**Usine d'alumines de spécialités d'ALTEO
Gardanne (13)
Tierce expertise sur le Dossier de Demande
d'Autorisation d'Exploiter (DDAE) visant à
supprimer les rejets de boues rouges en
maintenant un rejet d'effluent liquide résiduel**

Rapport final

BRGM/RP-64161-FR

Décembre 2014

Figure 2 : Schéma des flux d'eau (hors circuit Bayer) de l'usine de Gardanne dans la configuration actuellement réalisée 36 % du temps et correspondant à un rejet en mer constitué que d'effluents liquides (MES : Matières en Suspension)

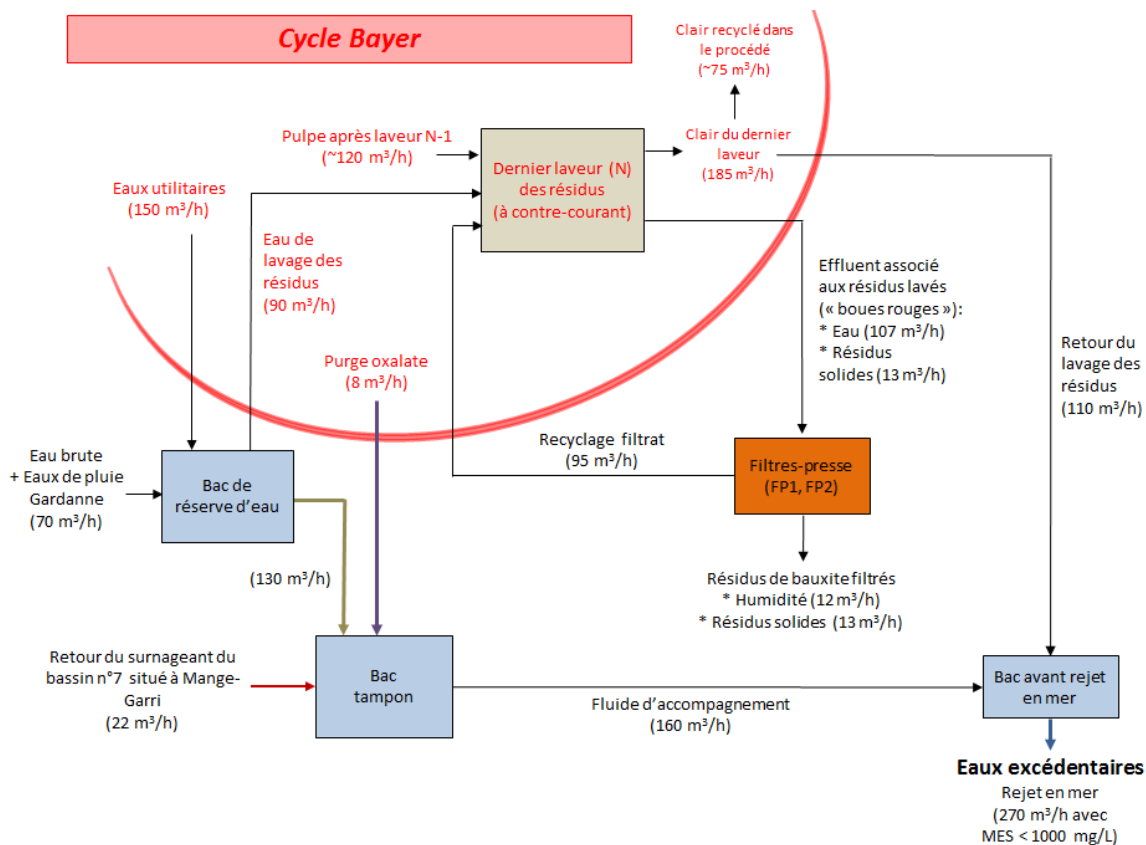
Remarque n° 1 :

La Figure 2 a été établie par le BRGM en concertation avec le pétitionnaire auquel il a notamment été fait part de la difficulté à boucler ce bilan eau sur la base des différents documents du DDAE.

Avis du BRGM suite à la réponse du pétitionnaire :

La réponse apportée est satisfaisante.

Figure 3 : Courbes de décantation sur un effluent neutralisé à pH 8

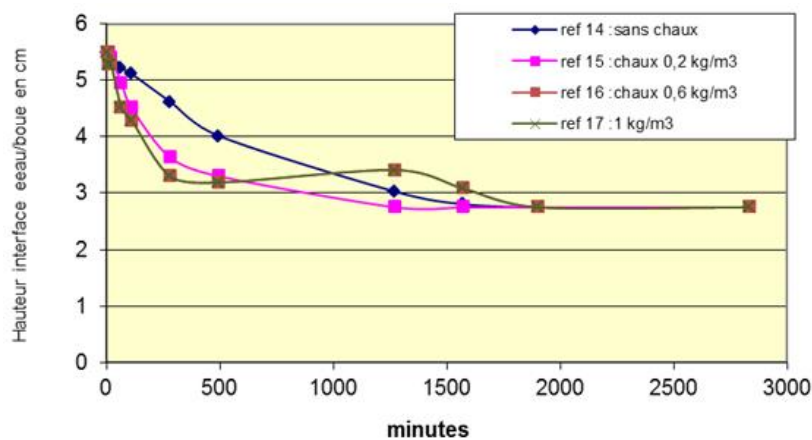
Il est demandé au pétitionnaire d'indiquer les conditions opératoires des essais présentés dans la Figure 3.

La Figure 3 montre que les échantillons 16 et 17 ont un comportement semblable en termes de vitesse de décantation mais la quantité de boues produites en matière sèche est différente. La quantité de boues est estimée à 4.48 g_{MS}/L pour l'échantillon 16 et 5.5 g_{MS}/L pour l'échantillon 17. Ici, c'est l'échantillon 17 qui a été considéré pour le calcul de la quantité de boues produites. La prise en compte de cet échantillon maximise donc les quantités de boues estimées. En effet, si l'échantillon 16, qui présente les mêmes vitesses de décantation que l'échantillon 17 avait été considéré (en supposant que l'abattement des métaux n'est pas inférieur), alors la quantité de boues qui aurait été prise en compte lors d'un traitement par neutralisation-coagulation-floculation aurait été de : 4.48 kg_{MS}/m³ effluent soit 29 t_{MS}/jour. Pour une année, cela correspond à 10.6 kt de boues contre 13.4 kt/an de boues dans le cas où l'échantillon 17 est considéré soit une différence de plus de 2.5 kt/an.

Réponse du pétitionnaire (après consultation de IRH Ingénieur Conseil) :

Avis du BRGM suite à la réponse du pétitionnaire :

La réponse apportée est satisfaisante.

Figure 4 : Positionnement des pré-traitements avant rejet en mer, tel que décrit dans le 'Tome 2 – Partie 1 – 1. Esquisses des solutions'

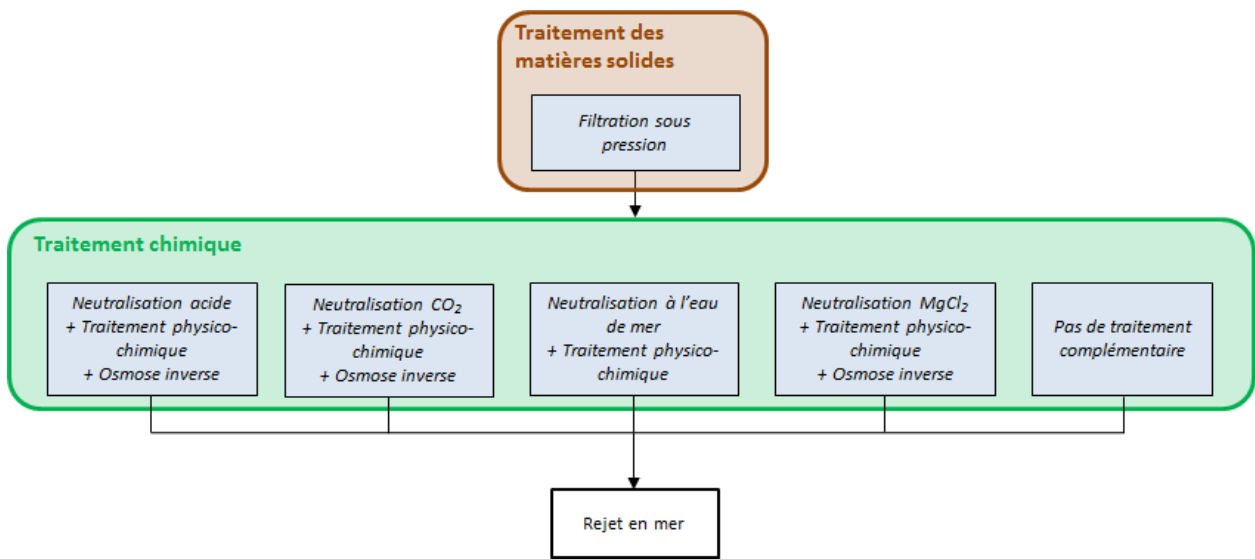
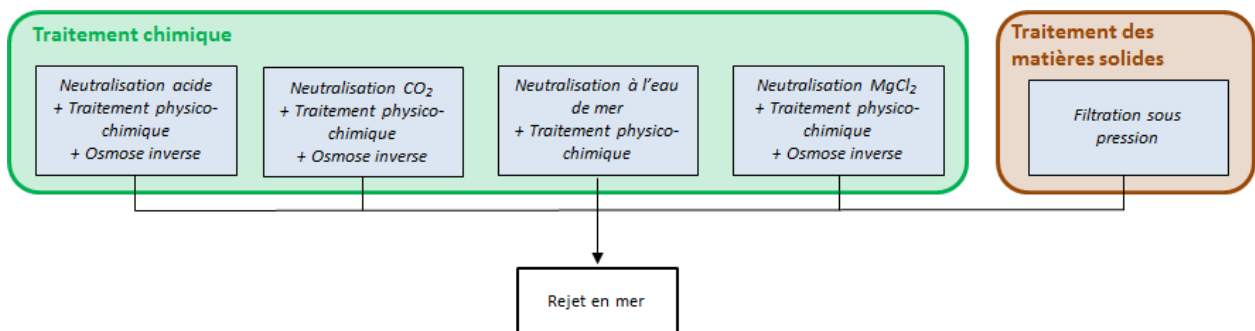
Remarque n° 8 :

Pour l'étude des sous-alternatives, la méthodologie présentée dans le 'Tome 2 – Partie 1 – 1. Esquisses des solutions' est différente de celle utilisée pour l'analyse multicritère des sous-alternatives. En effet, dans le 'Tome 2 – Partie 1 – 1. Esquisses des solutions', 2 étapes de traitement sont étudiées en cas de rejet de l'effluent en mer : d'abord, une épuration des matières solides puis un traitement chimique de l'effluent (Figure 4). En revanche, dans le rapport relatif à l'analyse multicritère des sous-alternatives, la filtration sous pression est positionnée au même niveau que les autres sous-alternatives ce qui signifie qu'une seule étape de traitement est envisagée : soit une épuration des matières solides, soit un traitement chimique de l'effluent (Figure 5). Il est donc demandé au pétitionnaire de préciser la méthodologie considérée pour les sous-alternatives de traitement en cas de rejet en mer de l'effluent.

Avis du BRGM suite à la réponse du pétitionnaire :

La réponse apportée est satisfaisante. Néanmoins, dans le 'Tome 2 – Partie 1 – 1. Esquisses des solutions' (Figure 4) il aurait été plus approprié de réaliser d'abord le traitement chimique de l'effluent et ensuite l'épuration des matières solides afin de garantir une teneur en MES inférieure à 35 mg/L dans l'effluent à rejeter en mer.

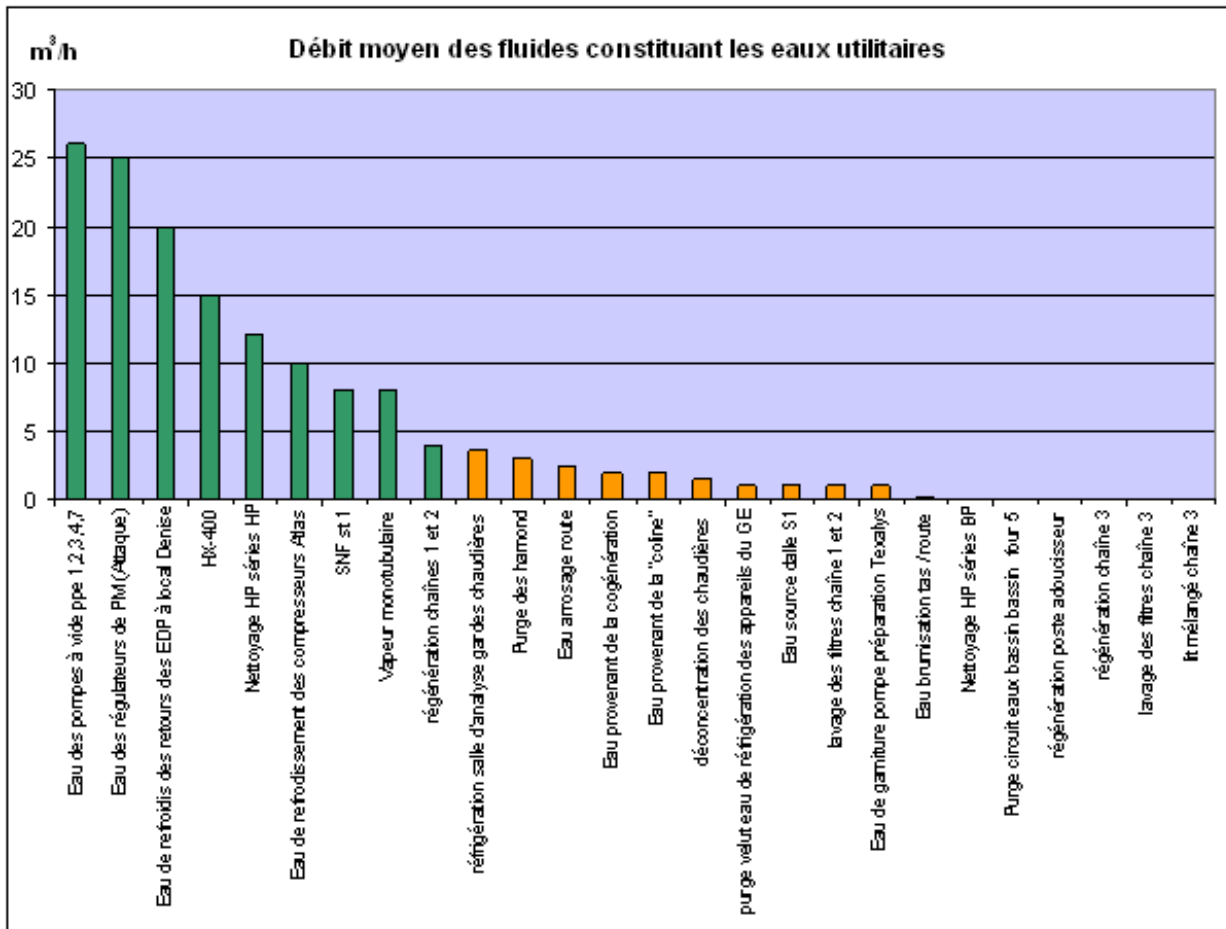
Remarque n° 14 :

Pour chacun des projets de réduction du débit d'eaux utilitaires, il est demandé au pétitionnaire de préciser les volumes d'eau qui seraient économisés.

Réponse du pétitionnaire :

Le pétitionnaire précise que les volumes d'eau économisés pour chacun des projets identifiés de réduction de la consommation des eaux utilitaires sont détaillés à la figure 25 de l'Annexe 2 du 'Tome 2'. Cette figure est reprise ci-après.

La liste donnée en réponse à la Remarque n° 13 n'est pas exhaustive. Les débits moyens qu'il est envisagé de réduire avec les projets cités sont, dans l'ordre, 25 m³/h pour l'eau des régulateurs des Pompe à Membranes, 20 m³/h pour l'eau de refroidissement des Eaux Distillées Propres, et 8 m³/h pour les condensats de la mono tubulaire et l'eau des flocculants.

Avis du BRGM suite à la réponse du pétitionnaire :

La réponse apportée est satisfaisante.
